ÚZEMNÝ PLÁN MESTA TREŇČÍN

Zmeny a doplnky č.4

ÚPN mesta Trenčín - Zmeny a doplnky č.4
**Návrh technického vybavenia -
odvádzanie a čistenie odpadových vôd**
M 1 : 5 000

4b

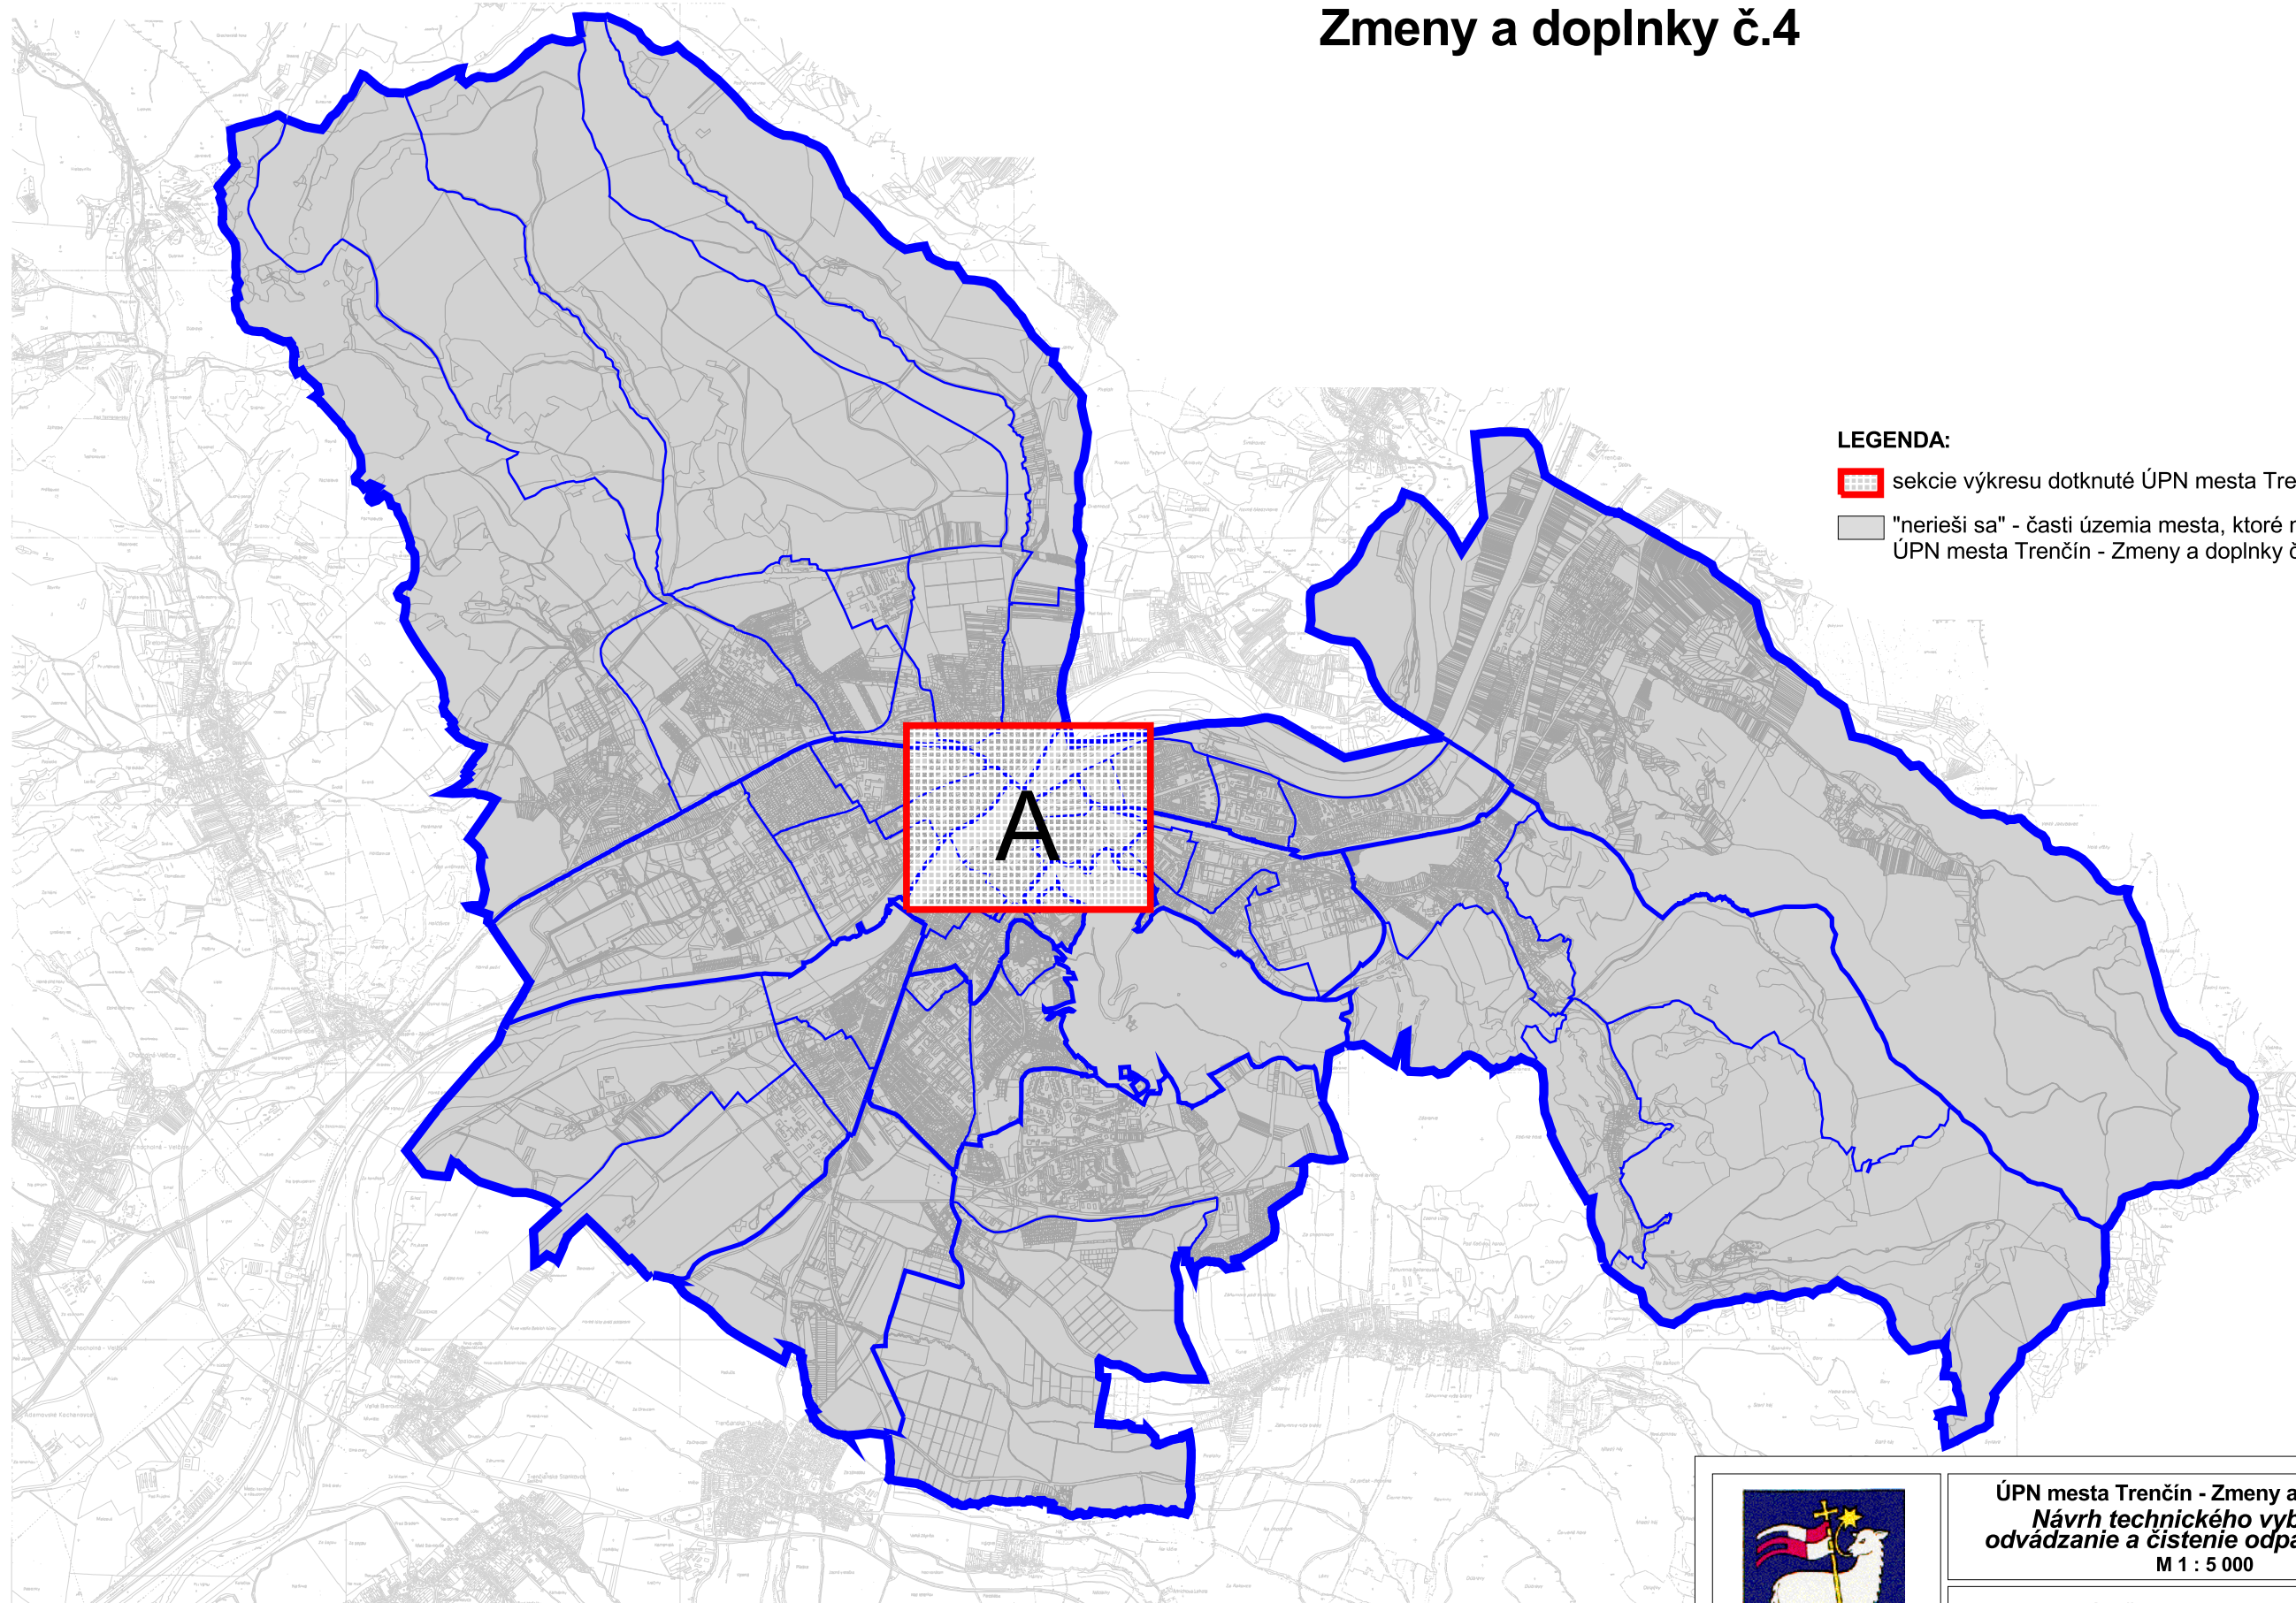
----- trasa kolektoru - návrh

hranica zastavaného územia - návrh, na vypustenie z ÚPN

kanalizácia na vypustenie z ÚPN

kanalizačný výpust na vypustenie z ÚPN

čerpacia stanica odpadových vôd na vypustenie z ÚPN

Funkčné plochy vo výkrese sa menia podľa ich zobrazenia vo výkrese č.7
